16 janvier 2025

Objet : **NOTIFICATION DE SECURITE URGENTE CONCERNANT UN DISPOSITIF MEDICAL - CORRECTION**

Produit concerné: OPTIPAC® (voir **Annexe 2 - Liste des produits concernés**)

Numéro de référence de l'action corrective de sécurité sur le terrain : ZFA-2024-00248

Figure 1 : Serrage incorrect et serrage correct

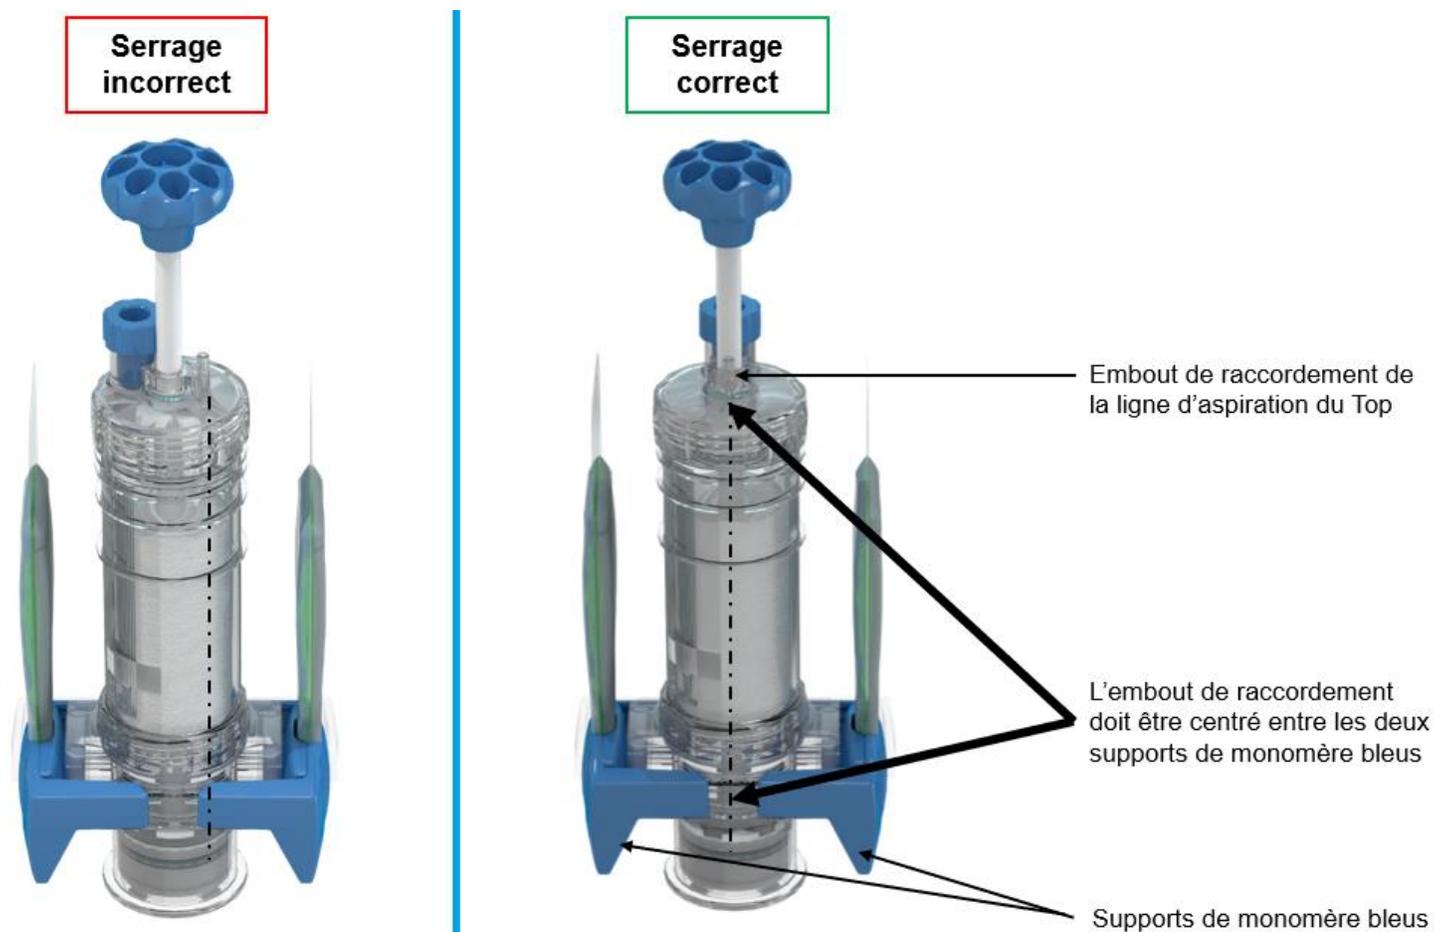
Biomet France mène une action corrective de sécurité pour certains produits Optipac en raison d'un nombre accru de réclamations sur le produit. Il a été rapporté que pendant le processus de préparation, le liquide de monomère ne rentrait pas dans le cylindre une fois que les supports de monomère bleu aient été poussés vers le milieu du cylindre. À ce jour, aucun événement indésirable n'a été signalé.

Après investigation, le problème peut être lié à un serrage incomplet de la tige de mélange lorsqu'elle est assemblée au cylindre pendant l'utilisation. Il peut en résulter un vide incomplet dans le système, ce qui peut empêcher la vidange complète du liquide monomère dans le cylindre. Le produit ne peut pas être utilisé lorsque le liquide de monomère n'est pas rentré dans le cylindre, et il doit être mis au rebut dans ce cas. La **figure 1** ci-dessus montre à la fois le « serrage incorrect » et le « serrage correct » du produit Optipac.

Figure 2 : Illustration du mode d'emploi

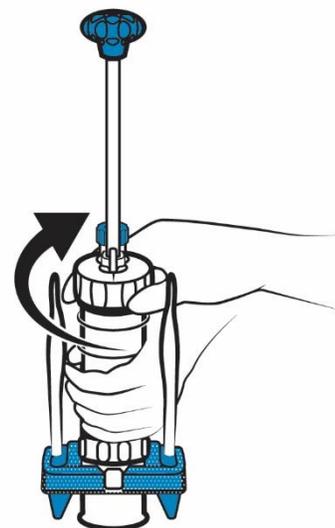
Le mode d'emploi actuel indique « *Visser la tige mélangeuse sur le cylindre et la serrer fermement* ». Veuillez consulter **l'annexe 2 - Liste des produits concernés** pour connaître les versions des instructions d'utilisation applicables.

Par le biais de cette notification de sécurité, nous vous informons que nous procédons à une mise à jour des modes d'emploi applicables afin de décrire plus en détail le processus d'assemblage. Les mises à jour des modes d'emploi devraient être disponibles au troisième trimestre 2025.

La section « *Mode de préparation* » comprendra une nouvelle image illustrant le serrage correct, ainsi que des notes explicatives. Vous trouverez ci-dessous un extrait de la mise à jour prévue.

- *Vissez la tige de mélange sur le cylindre et **serrez fermement**.*
- **Note 1** : *Veillez à ce que l'embout de raccordement de la ligne d'aspiration soit centré entre les deux supports de monomère bleus, comme illustré dans la figure ci-contre (Figure 2).*
- **Note 2** : *Un serrage incorrect peut entraîner un produit non fonctionnel en raison de fuite d'air. Dans ce cas, le liquide de monomère peut ne pas (ou partiellement) rentrer à l'intérieur du cylindre.*
